## 仕様変更のご案内

### RY2 形リレー

RY2 形ミニチュアリレーの一部仕様変更についてご案内いたします。

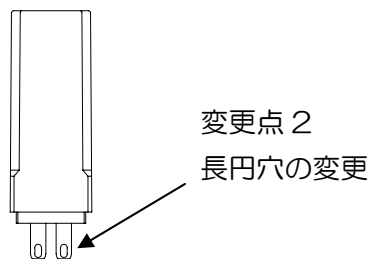
1. 全ての端子の長さが 5.4mm から 6.4mm へ変更

2. 全ての端子の穴が 3.0mm×Φ1.2mm 長円穴から 2.2mm×Φ1.2mm 長円穴へ変更
